Fürstenfeldbruck, 09.07.2026

An
Stadt Fürstenfeldbruck
Herr Oberbürgermeister Götz

im Namen der Stadtratsfraktionen BÜNDNIS 90/DIE GRÜNEN, CSU, ODP und der Verkehrsverbände ADFC, VCD und Verkehrsforum FFB nehmen wir zum Thema Knotenpunkt B2 / Kaisersäule wie folgt Stellung:

Anmerkungen zur Planung 2-streifiger Kreisel mit Unterführung:

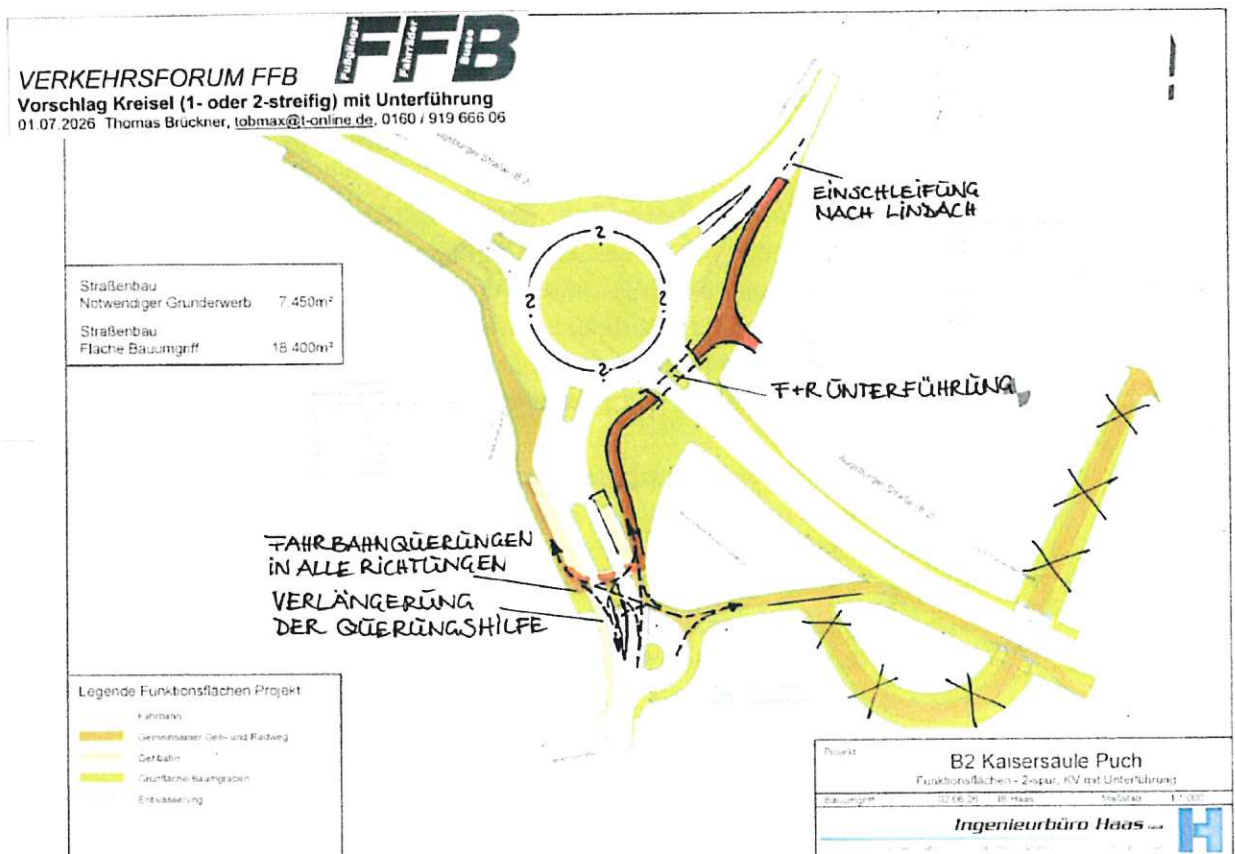
- Wie vor erachten wir die 2-streifige Planung als überdimensioniert.
- Die Lage der geplanten F+R-Unterführung lehnen wir aus Gründen des Denkmalschutzes und des dafür notwendigen zusätzlichen Grunderwerbs ab.
- Die vorgeschlagene neue Lage der Unterführung bringt keinerlei Vorteile für den Fuß- und Radverkehr am Knotenpunkt.

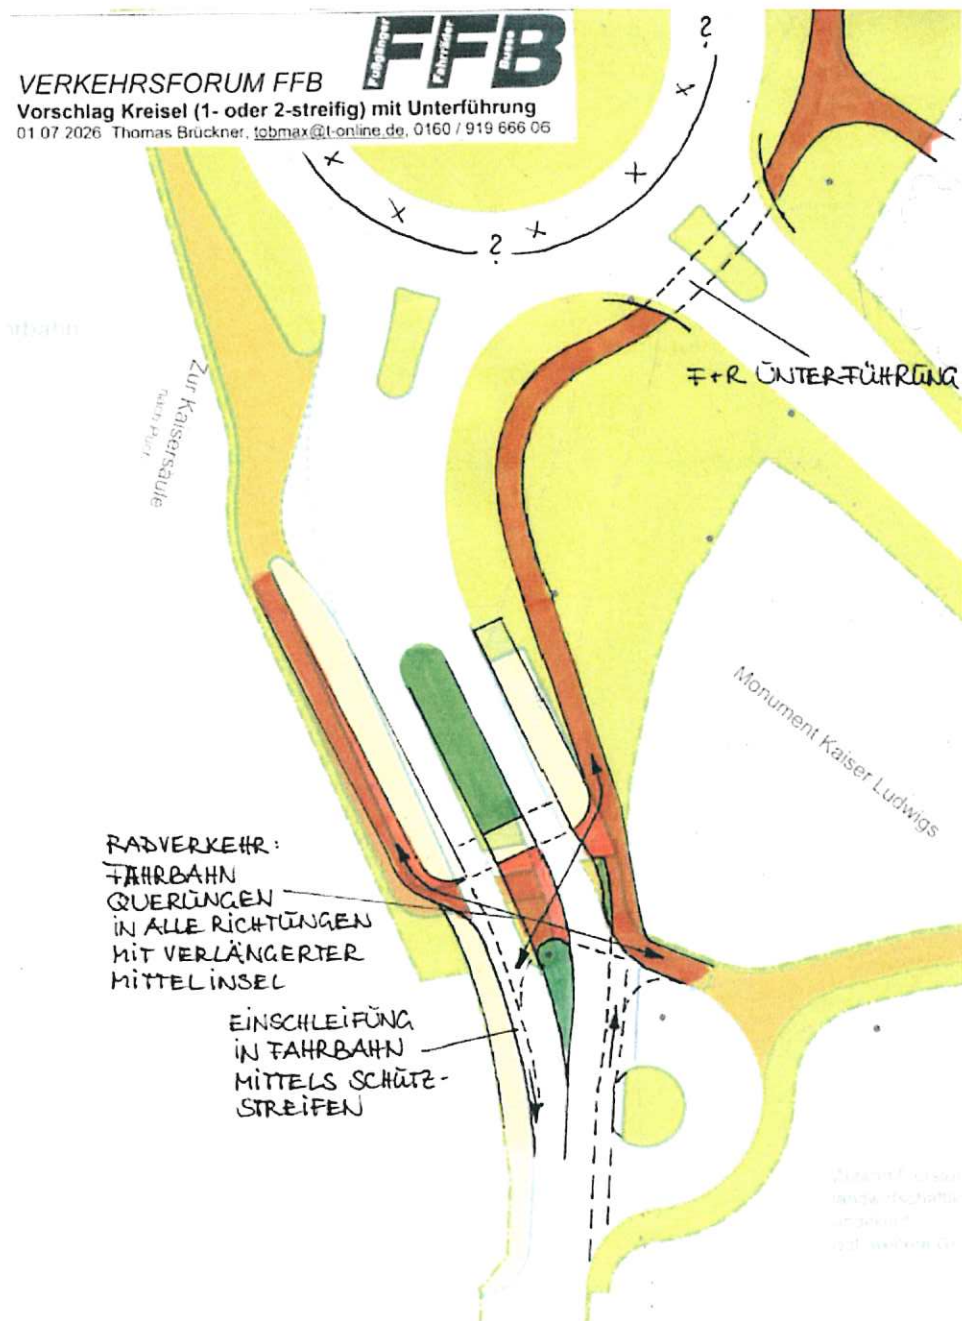
- Wir bedauern den Wegfall des Bypasses, der bisher zu keinen Unfällen geführt hat, und die Beibehaltung der ausdrückliche Wunsch der ÖPNV-Stelle im LRA FFB ist.
- Die jetzt geplante Linienführung der Busse entlang der B2 über den KP bzw. Kreisel, dann durch die Wendeschleife und dann erneut über den KP bzw. Kreisel, lässt nicht nur die Fahrgäste „kreiseln“, sondern wirkt sich auch mit mehreren Wartezeiten negativ auf die Fahrtdauer des ÖPNV aus.
